泊発電所3号炉

防潮堤の構造成立性評価結果及び指摘事項に対する回答

令和6年2月1日
北海道電力株式会社

既設護岸の影響評価結果(Ss3-5)

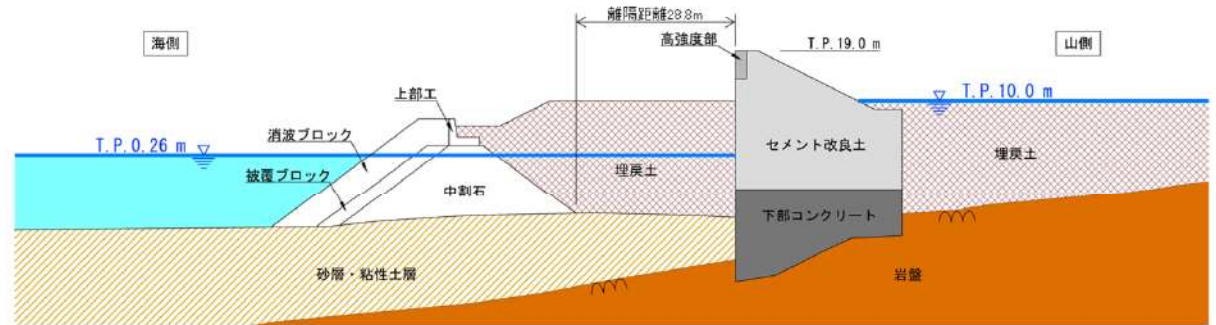
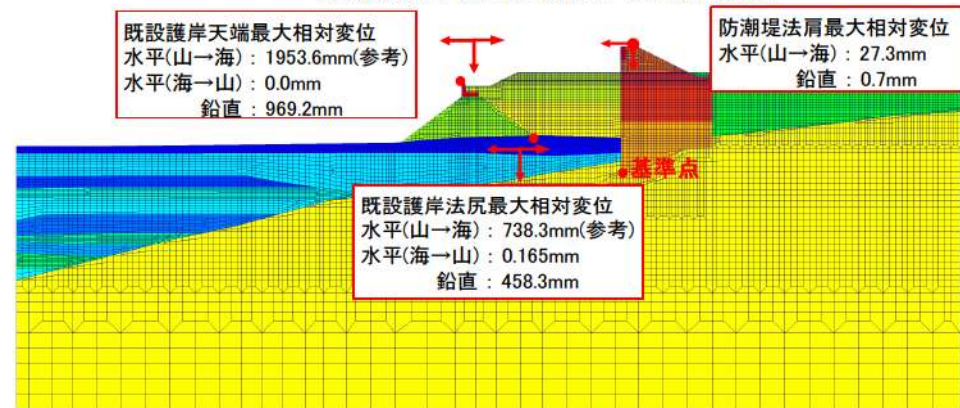
防潮堤の前面にある護岸等の構築物について、防潮堤に近接している場合には、地盤の液状化による変状を考慮して波及的影響を検討し説明すること。また、地盤の液状化による変状が防潮堤に及ぼす影響について、護岸が緩和している場合は、防潮堤の耐震評価上の護岸の位置付けを検討し説明すること。

②第1032回審査会合において、防潮堤前面の既設護岸等※については、耐震評価上の役割を期待していないため、設置変更許可段階における防潮堤の構造成立性において基本ケースではモデル化しないこと、地震時の波及的影響については、既設護岸等の形状を適切にモデル化し、有効応力解析により防潮堤の耐震性を評価することを回答し、既設護岸等以外の構築物の波及的影響評価については設計及び工事計画認可段階で説明するとしていた。今回、構造成立性評価断面に存在する既設護岸等をモデル化した際の波及的影響評価結果をp31で示す。

- 基本ケース及び影響評価ケースにおいて、セメント改良土及び高強度部のすべり安全率は概ね同じであり、既設護岸等の有無が防潮堤の構造成立性に与える影響は小さい。
- 既設護岸等の海側から山側方向への最大変位量(0.2mm)は、防潮堤と既設護岸の離隔距離(28.8m)以内の変位量であり、防潮堤法肩における海側から山側への最大変位量(27.3mm)を考慮しても、地震時における防潮堤への波及的影響はない。

検討ケース	評価部位	照査項目	時刻(s)	照査値	許容値	判定
基本ケース※1	セメント改良土 及び高強度部	すべり 安全率	16.77	3.85	1.2 以上	OK
影響評価 ケース※2			6.83	3.79	1.2 以上	OK

止水ジョイントの照査項目及び許容限界

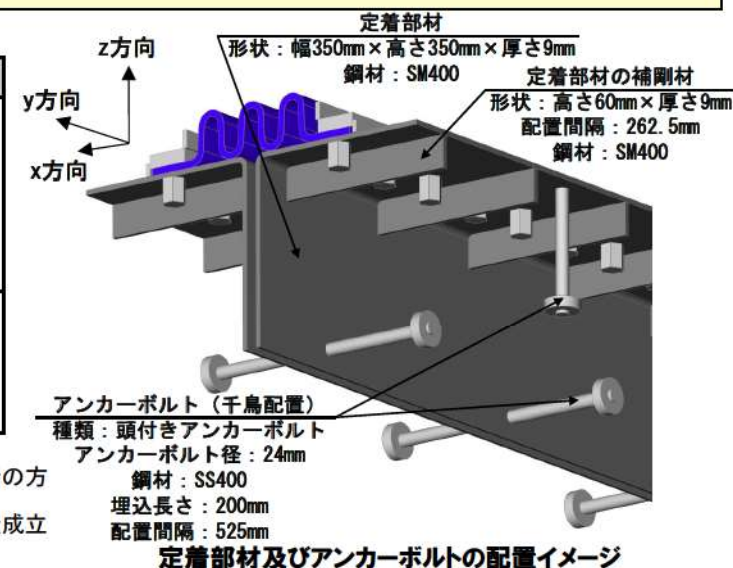
セメント改良土間の施工目地に設置される止水目地について、セメント改良土の特性を踏まえ、構造成立性を説明すること。

- 止水ジョイントの評価について、定着部材とアンカーボルトの構造成立性を説明する。
- なお、定着部材には、短手方向の裕度を向上するため補剛材を設置する。
- 定着部材の評価は、「道路橋示方書・同解説 [I 共通編・II 鋼橋編]」に準拠して照査を実施し、構造成立性を確認した（次頁参照）。
- アンカーボルトの評価は、アンカーボルトの性能試験で「各種合成構造設計指針」を参考に設計することの妥当性を確認した上で、直交するアンカーボルトについて荷重分担を考慮して以下の照査を実施し、構造成立性を確認した（次頁参照）。
 - アンカーボルトの引張方向の照査
 - 引張方向の照査において同時にせん断力が作用することを考慮した組合せ荷重の照査
 - アンカーボルトのせん断方向の照査

施工目地設置位置※縦断面図

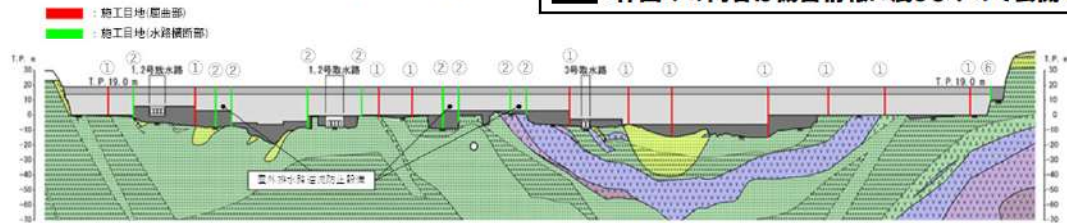
防潮堤の平面線形の形状決定の考え方により複雑な形状となる箇所について、水平2方向及び鉛直方向の地震動並びに津波荷重による応答特性並びに津波荷重の評価を含め、防潮堤の設計に与える悪影響の有無を説明すること。

- 防潮堤の施工目地は、設置箇所①防潮堤が屈曲する断面（屈曲部）以外に、②水路が横断する断面、③防潮堤の幅が変化する断面、④防潮堤の高さが変化する断面、⑤施工量に基づくブロック割箇所、⑥防潮堤(標準部)と防潮堤(端部)の境界に設置する方針であり、詳細な設置箇所は設計及び工事計画認可段階で説明する。設置箇所③～⑤は、以下のとおり設置する。
 - 設置箇所③：防潮堤の幅(海山断面の堤体幅)は防潮堤の基礎地盤の安定性を確保できるように設定するものであり、幅が変化する断面に設置する。
 - 設置箇所④：同一ブロック内における地震時の挙動差の影響が小さくなるよう、基礎地盤の不陸が小さくなるように配慮して設置することを基本とする。
 - 設置箇所⑤：施工時の温度応力によるひび割れ影響に配慮したうえで、1日当たりの下部コンクリート又はセメント改良土の施工能力に応じて設置する。
- 屈曲部以外の施工目地についても、屈曲部と同様に応力が集中しないように配慮し設置することから、防潮堤の構造成立性は2次元断面で評価した。
- 構造成立性評価の結果、p20～23に示すとおり、全部材において許容値以下であり、構造成立性があることを確認した。

設置箇所	詳細な設置箇所の説明時期
①防潮堤が屈曲する断面（屈曲部）	設置箇所①及び②の基本方針は、左図に示すとおりであり、設置箇所③～⑤を含めた詳細な設置箇所は、設計及び工事計画認可段階で説明する。
②水路が横断する断面	
③防潮堤の幅が変化する断面※1	
④防潮堤の高さが変化する断面※2	
⑤施工量に基づくブロック割箇所	
⑥防潮堤(標準部)と防潮堤(端部)の境界
